Verslag huishoudelijke elektrische installatie op laagspanning en zeer lage spanning

Referentie: **009-20260506-04**	Datum controle: **06/05/2026**
Keurder: **009**

Eigenaar:	**Onbekend**	EAN-code:	**541448820061389159**
Adres installatie:	**Kroonstraat 15, 3110 - Rotselaar**	Nummer teller(s):	**1sag1100655123**
		Distributienetbeheerder installatie:	**Fluvius**

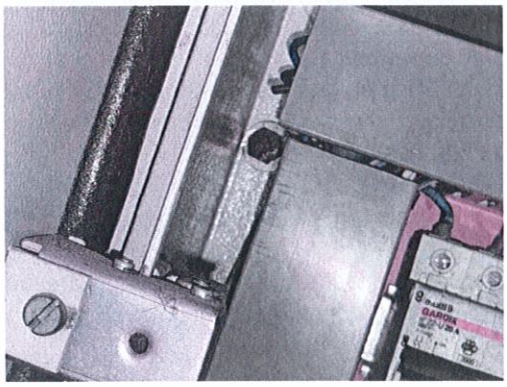
T21 - Het elektrisch materieel is niet geplaats volgens de voorschriften van de fabrikant/ regels van goed vakmanschap . (Boek 1: 1.4.1.3)
Opmerking: Ophanging vijzen niet afgedekt,

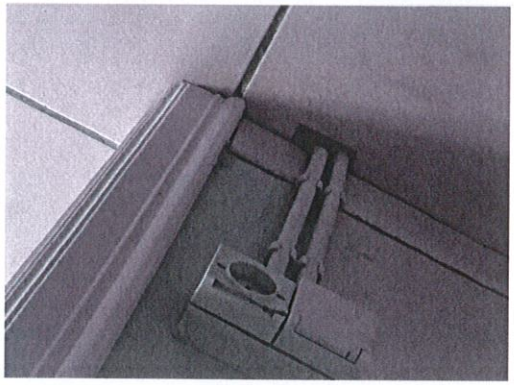
T21 - Het elektrisch materieel is niet geplaats volgens de voorschriften van de fabrikant/ regels van goed vakmanschap . (Boek 1: 1.4.1.3)
Opmerking: Ophanging vijzen niet afgedekt,

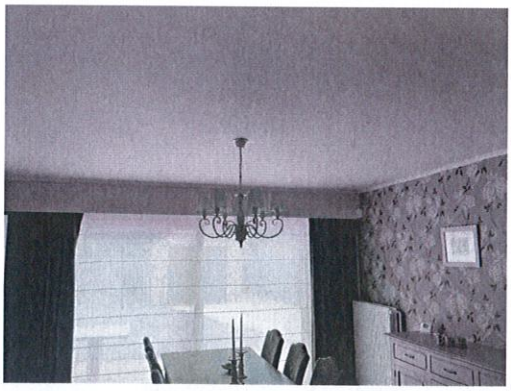
T23 - Het elektrisch materiaal is beschadigd. (Boek 1: 1.4.1.3).

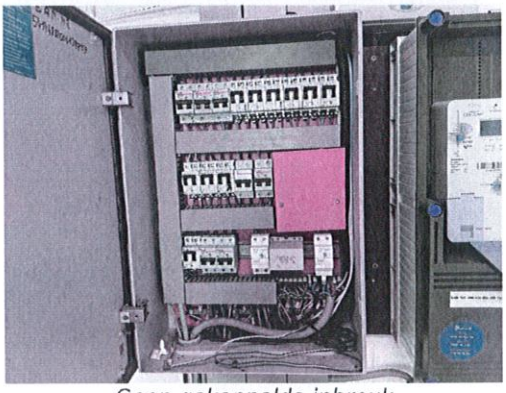
Klasse 0 is verboden
Opmerking: Living, gang
